意見書・再意見書

(仮称)吹田市古江台6丁目戸建計画

再見解書

別添 A

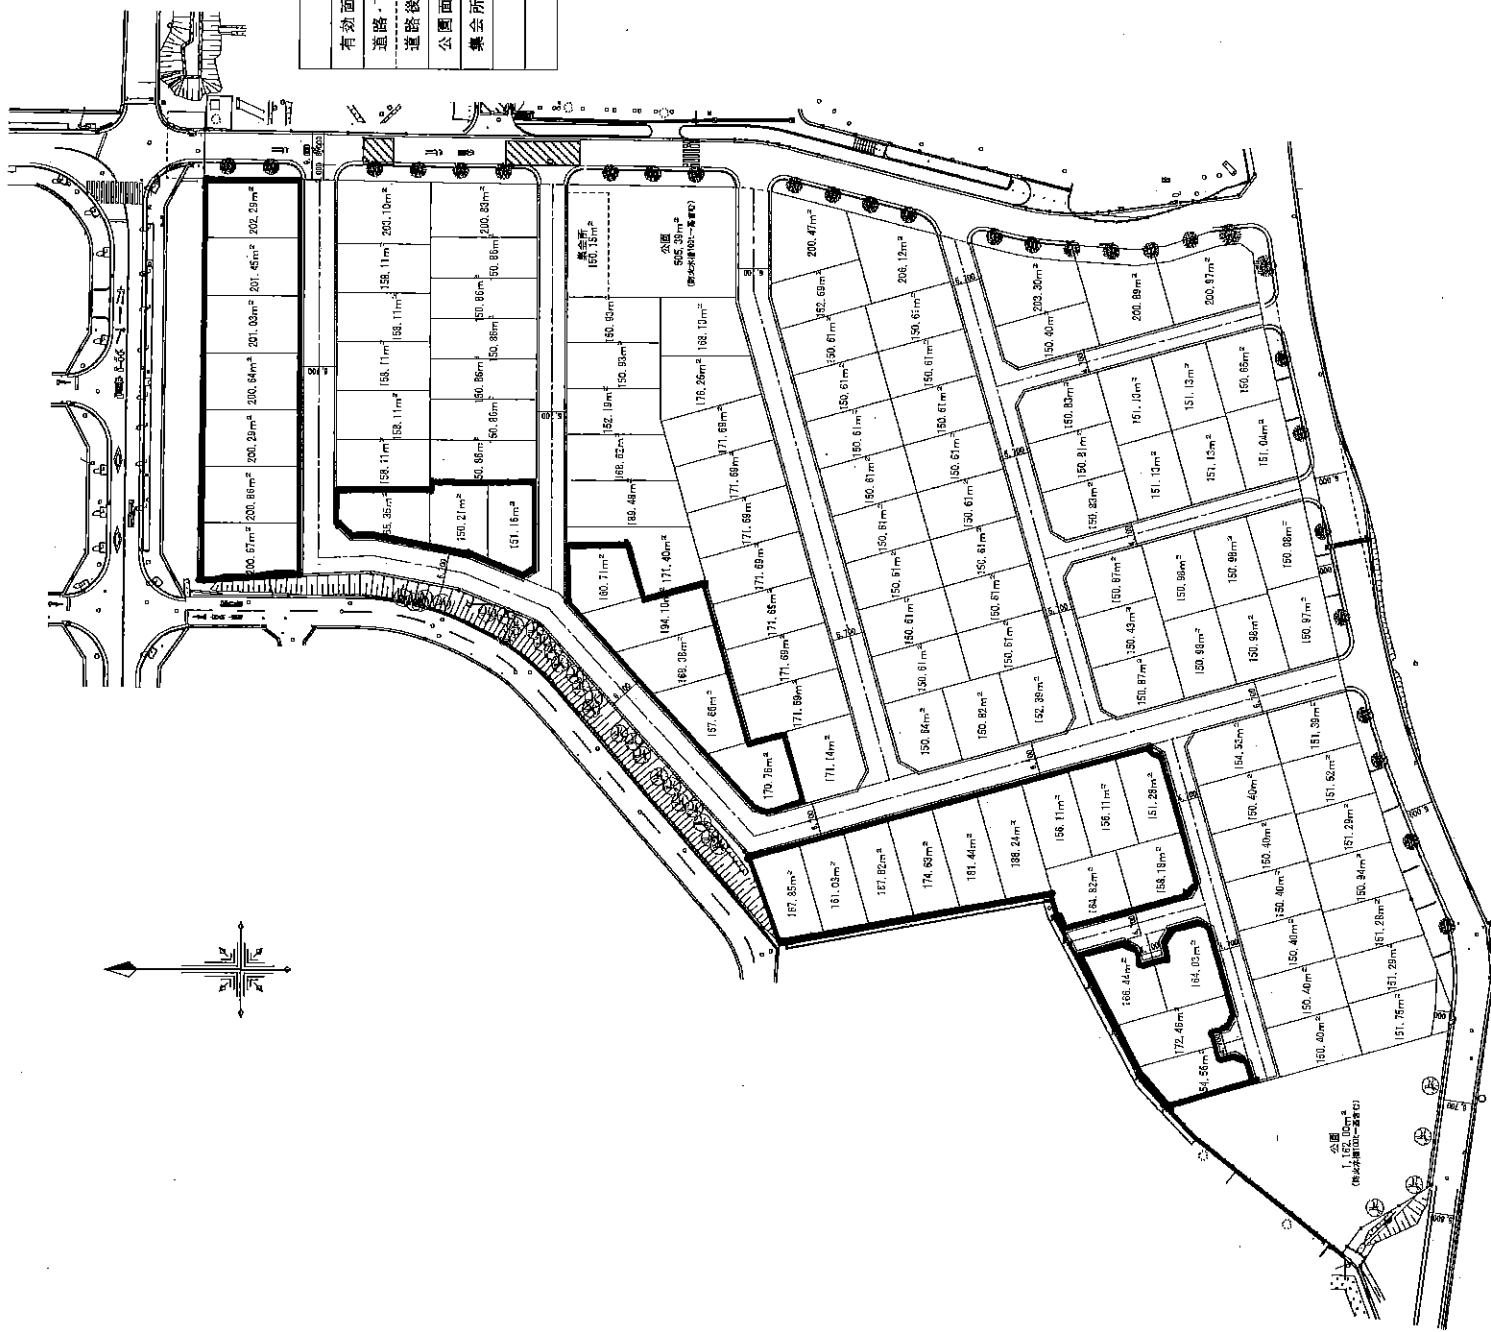
開 発 事 業 の 名 称	フジ住宅(株) (株)テーウヰエフ		
事 業 区 域 の 位 置	吹田市古江台6丁目 戸建分譲地		
予 定 建 築 物	<input checked="" type="checkbox"/> 共同住宅	<input checked="" type="checkbox"/> 戸建住宅	<input type="checkbox"/> その他 ()
意 見 の 内 容	・屋上庭園は西側公道側一列は設置しないで頂きたい。よろしくお願ひ致します。 ・今後の工事の騒音等に配慮して頂きたい。		
※受付年月日	29年9月日	※受付番号	第29-L-15号
※備 考			
※受付印

・ご意見頂いた内容を元に再度検討させて頂き、屋上庭園について別添A範囲の区画に関しては屋上庭園不可区画として販売する事と致します。

別添 A

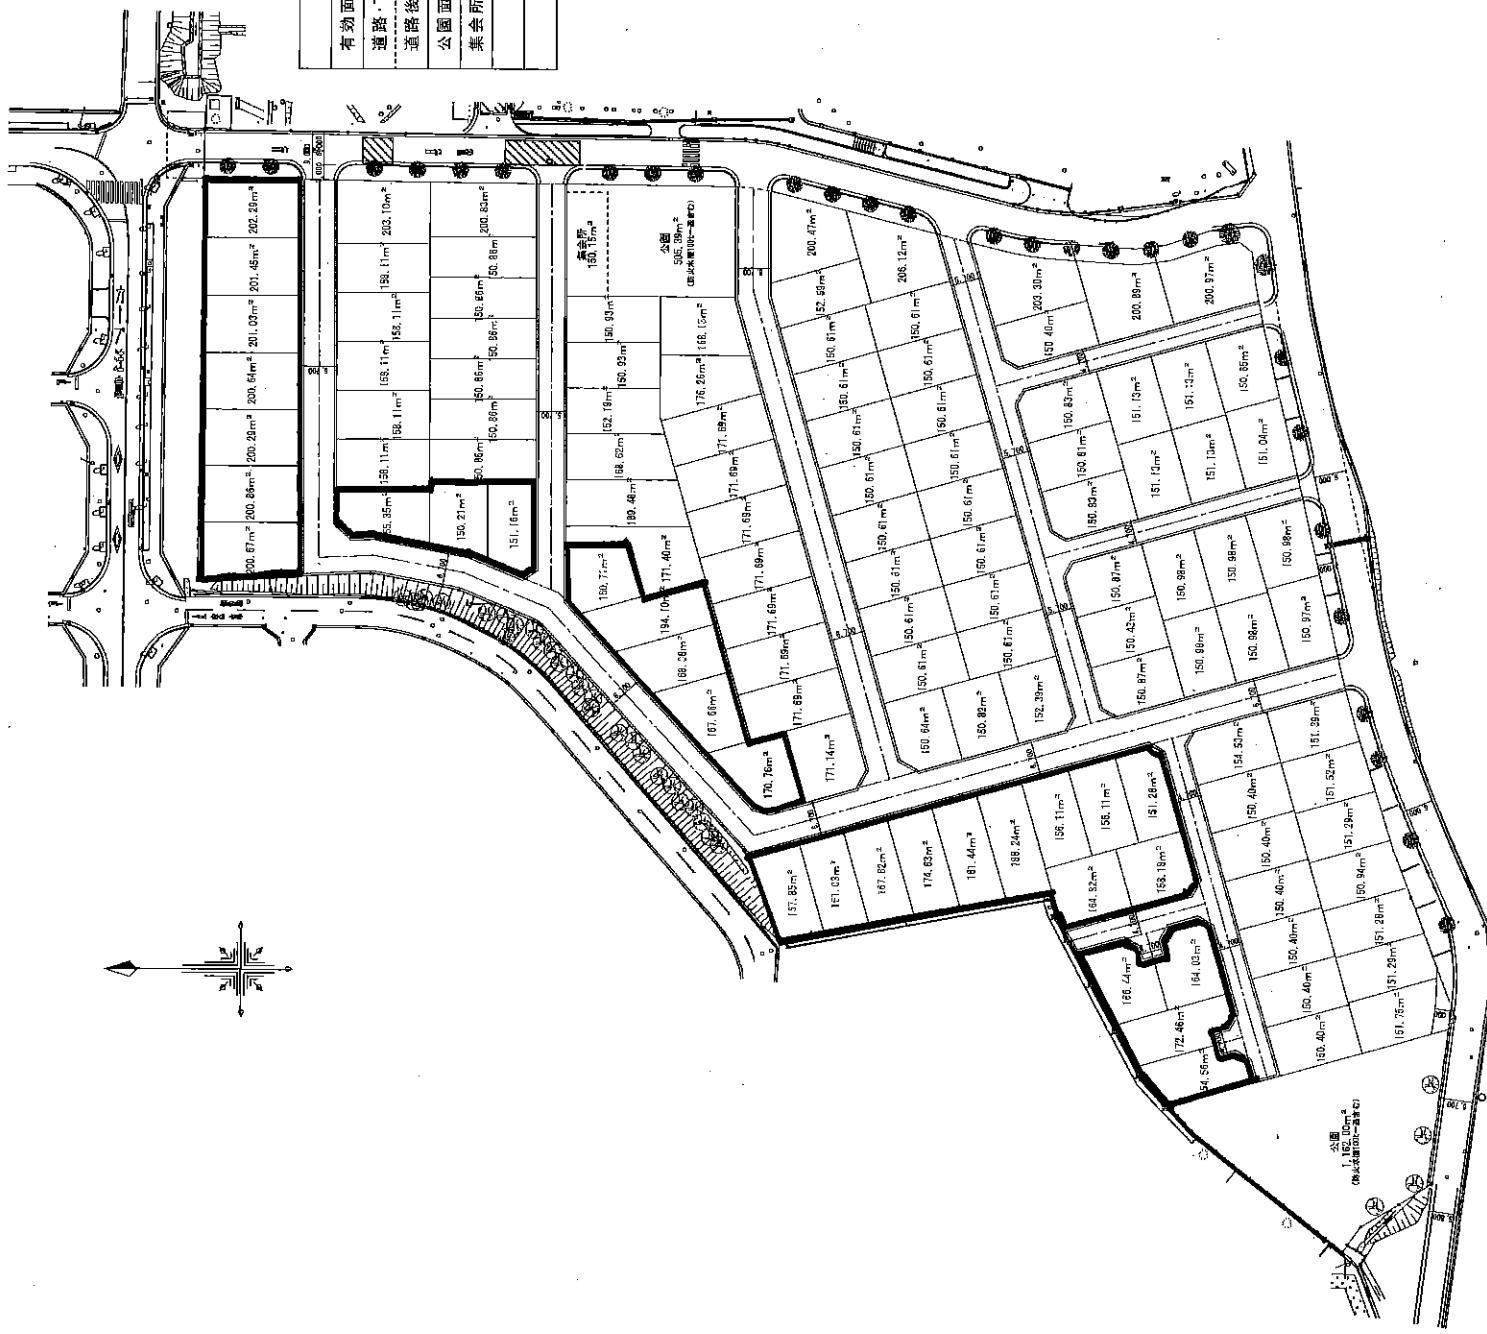
意 見 の 内 容	先日(21日の会合)渡された書類で屋上庭園不可地域に敷地北端の1/2分が明示されては良かってと思ひます。この部分は北側公道から見て普通の住宅で景観に違和感はありません。	
	然し、西側公道に面して中程1/2分は不可区域から外れています。現住宅地から10メートル程離れていろと云われましても、幼い大木の樹木等の障壁等はありませんので、上記北端地域同様、この開発地域のイメージ向上の為にも是非不可区域にされず標準吳々お願い致します。	
尚、前回意見書の一部再度添付しますので御参考の程よろしく。

開 発 事 業 の 名 称	株式会社 テー・ワエフ				
事 業 区 域 の 位 置	吹田市古江台6丁目3番街区				
予 定 建 築 物	<input checked="" type="checkbox"/> 共同住宅 <input checked="" type="checkbox"/> 戸建住宅 <input type="checkbox"/> その他 ()				
意 見 の 内 容	<p><u>2.開発地の西側GLは守る様に</u> 吹田市所有地の西斜面と開発地の境界にある溝面がGLになるので、新宅地はそれより高く(ない様に)。</p> <p><u>3.開発地北端側にも植樹帯を</u> 現在、開発地の北端は高さ約0.5メートル中約1メートルの盛土の土手が東西にあります。北端側は戸分譲予定となっており、それ家の裏側が北側公道から丸見えとなるので、前述の盛土あたりの東西に中木の植樹を交えて垣根(フェンス)を設ければ、この開発地に対するイメージの向上になります。又この付近(古江台1丁目、6丁目)全体の環境の悪化の防止になります。</p> <p>以上3件、よろしくお頼みします。</p>				
※受付年月日	年 月 日	※受付番号	第 号	※受付印	
※備 考

1. ご意見頂いた内容を元に再度検討させて頂き、屋上庭園について別添A範囲の区画に関しては屋上庭園不可区画として販売する事と致します。
2. 吹田市所有地の西斜面地と開発地の境界にある溝面について、計画上接するのは道路が概ねを占めており 道路の計画レベルとしては溝面GL高さと考えております。溝面の一部 計画地北側の宅地については50cm程度の整地を考えております。今後、吹田市と協議して行く事となりますので多少の変更等が発生する恐れはあります、著しく高さを変更する予定はありません。
3. 開発地 北端側の植樹帯の件について、貴重なご意見ありがとうございます。
本件については外構計画の一環となりますので販売計画を踏まえ今後の検討材料とさせて頂きます。

別添 A

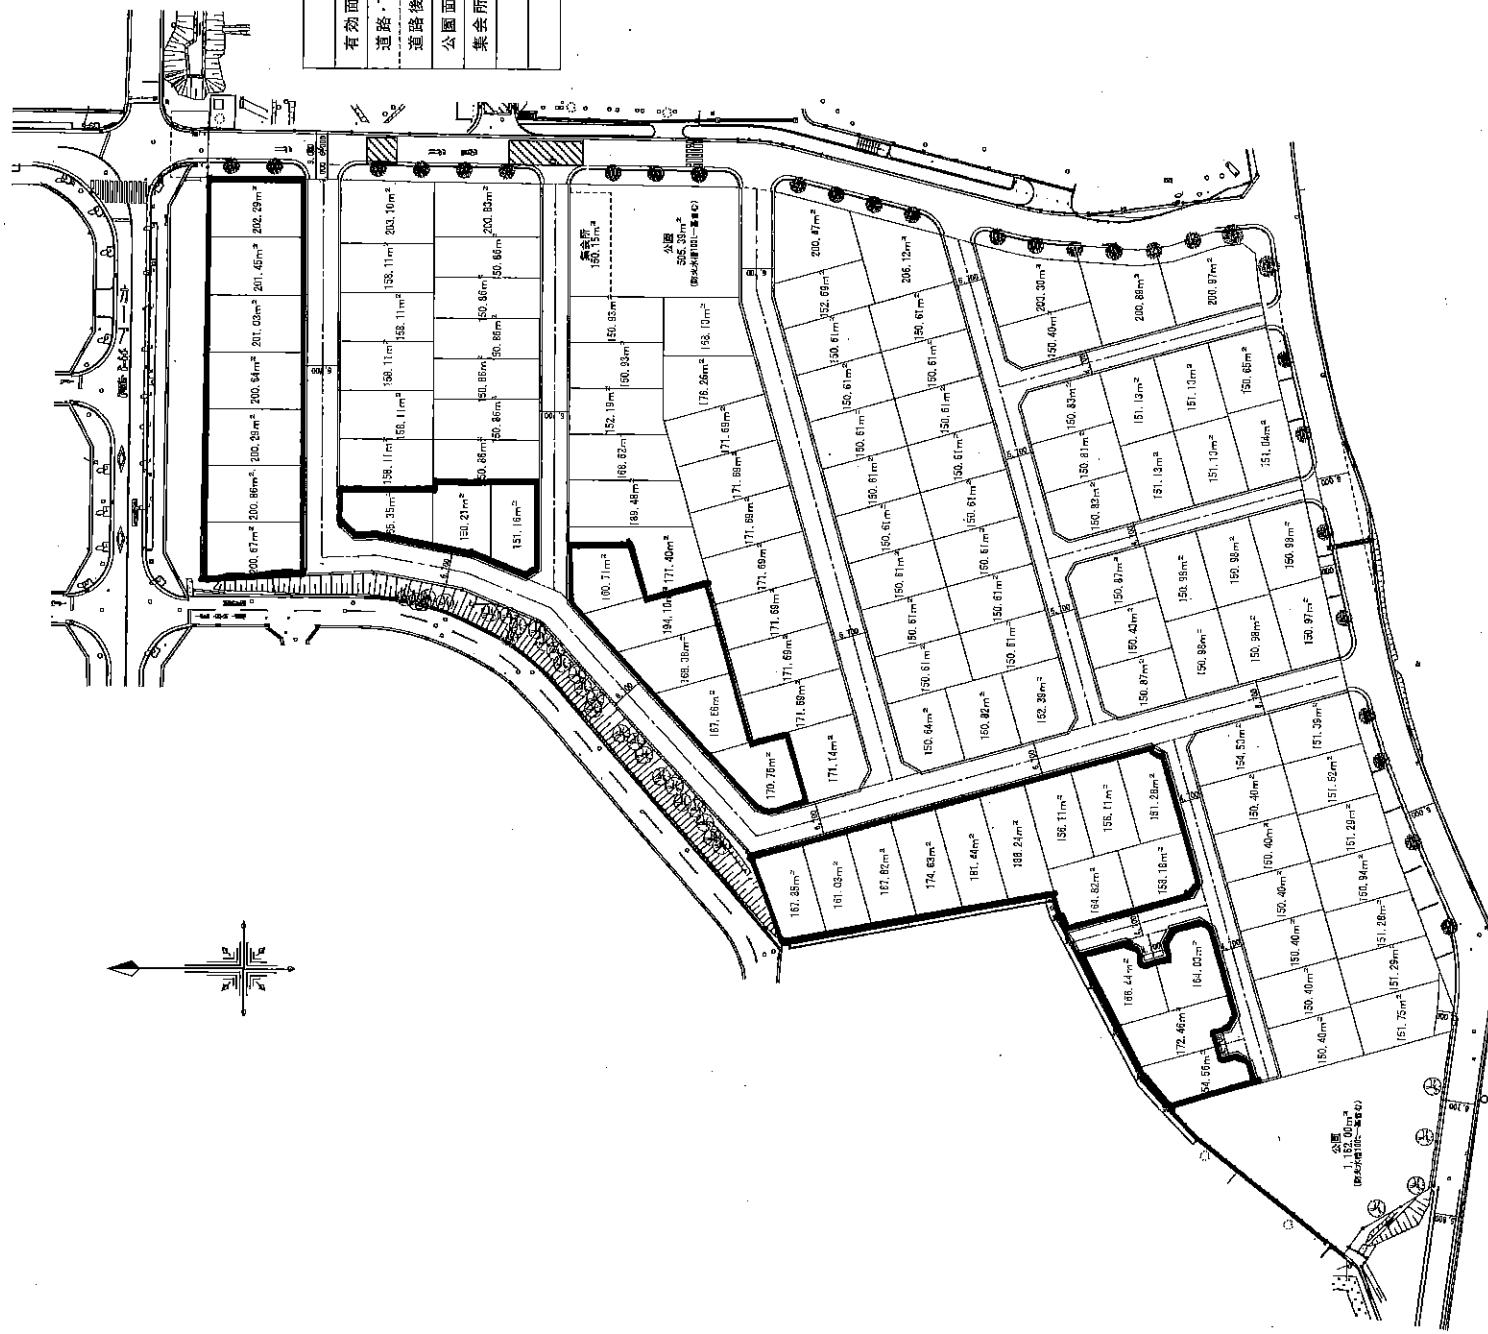
開発事業の名称	フジ住宅株式会社		
事業区域の位置	吹田市立江台6丁目3番街区		
予定建築物	<input type="checkbox"/> 共同住宅	<input checked="" type="checkbox"/> 戸建住宅	<input type="checkbox"/> その他()
意見の内容	再度の要望になりますが、屋上庭園について、両側に建る 住宅は玄関、駐車場が、宅建の正面にあり、プライバシー や、トラブル防止のため、道路側の完建だけでも 屋上庭園の設置をしてほしい方に頂きます。		
※受付年月日	29年9月 日	※受付番号	第29-L-15号
※備考

- ・ご意見頂いた内容を元に再度検討させて頂き、屋上庭園について別添A範囲の区画に関しては屋上庭園不可区画として販売する事と致します。
